「福島原子力事故調査報告書」訂正箇所一覧表

平成 24 年 6 月 26 日
東京電力株式会社

訂正箇所：本編 p 1 2 の図

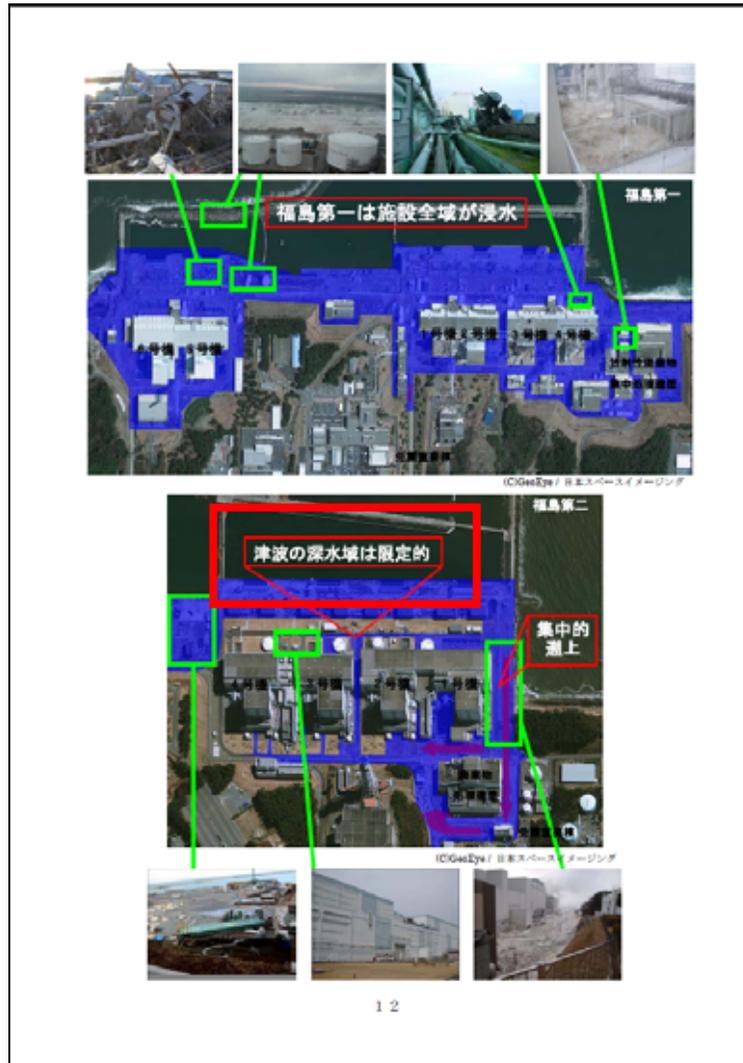
【訂正内容】

誤記訂正：（訂正前）「津波の**深水**域は限定的」→（訂正後）「津波の**浸水**域は限定的」

【訂正内容】

表現の適正化のため訂正：(訂正前)「福島県想定津波公表」→(訂正後)「福島県が設定した波源モデルを用いた事業者による評価」、(訂正前)「茨城県想定津波公表」→(訂正後)「茨城県が設定した波源モデルを用いた事業者による評価」
